島根原子力発電所2号機の新規制基準適合性審査の状況等について（第2報）

平成27年12月17日

原子力安全対策課

平成25年12月25日に申請が行われた島根原子力発電所2号機に係る原子力規制委員会での新規制基準適合性審査会合の審査状況等は次のとおりです。

〔69回目審査会合資料（抜粋）に加筆〕

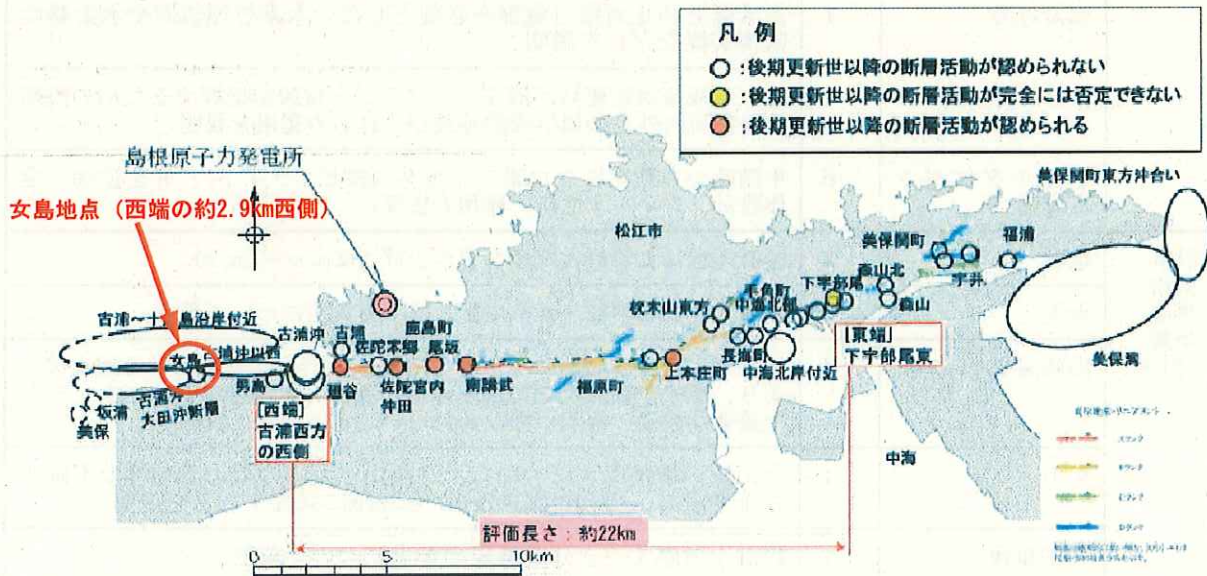
回数(開催日)	議 題	概 要
69回目 (H27.12.16)	【地震・津波】 敷地周辺陸域の 活断層評価（コ メント回答、西 端の評価）	<p>＜中国電力の説明＞</p> <p>平成27年2月5～6日に実施された現地調査でのコメント等に対して回答が行われ、宍道断層の西端と評価している「古浦西方の西側」より更に西側における海域、沿岸付近、陸域のいずれの調査地点においても宍道断層の延長部に対応する断層が認められないことから、現在の宍道断層の評価（評価長さ約22km）は妥当であることについて説明が行われた。</p> <p>＜原子力規制委員会のコメント＞</p> <p>宍道断層の西端と評価している「古浦西方の西側」において、調査が難しい海陸境界部分は潜水調査等が行われているものの、そのデータの信頼性は決して高いものではなく、直接的な地質データが得られたとは言い難いため、同地点を西端とする評価は受け入れられないとのコメント等があった。</p> <p>* 女島地点（西端の約2.9km西側）については、将来活動する可能性のある断層等の延長部は存在しないことは理解できる旨のコメントあり</p> <p>* 中国電力は西端の評価について再検討する旨を回答</p>

・宍道断層の西端、東端付近における追加調査を含む全ての調査結果を踏まえ、宍道断層の長さを、古浦西方の西側から下宇部尾東までの約22kmと評価した。
